MINISTERIO DE ENERGÍA Y MINAS
Resolución Directoral

Nº 0163-2022-MINEM/DGAAE

Visto, el Registro N° 3269778 del 4 de febrero de 2022, presentado por Orazul Energy Perú S.A., mediante el cual solicitó la evaluación de la Declaración de Impacto Ambiental del proyecto “Central Solar Fotovoltaica Characato”, ubicada en el distrito de Cerro Colorado, en la provincia y departamento de Arequipa; y, el Informe N° 0617-2022-MINEM/DGAAE-DEAE del 13 de octubre de 2022.

Gráfico Obs 2.b Rosa de Vientos 2006 - 2011

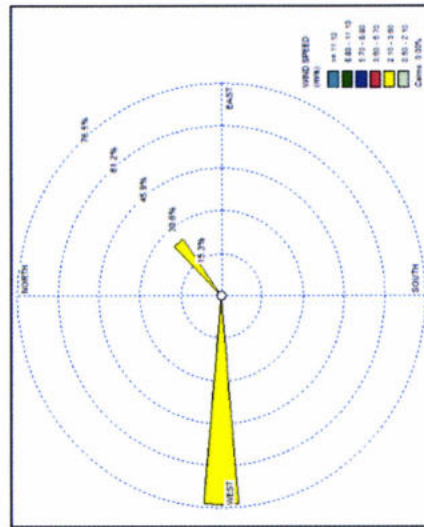
La velocidad media es menor en verano y mayor en invierno, la dirección predominante del viento generalmente es del Oeste en gran parte del año, y del Noreste entre junio y agosto.

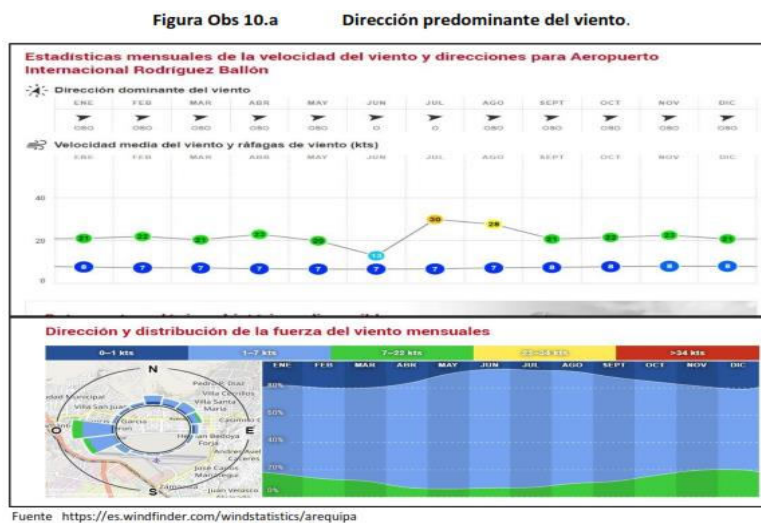
La mayor concentración de vientos se ubica entre 2.10 y 3.60 metros por segundo, según la Escala de Beaufort, se tiene que son brisas muy débiles.

Evaluación: OBSERVACIÓN SUBSANADA. Han complementado lo solicitado.
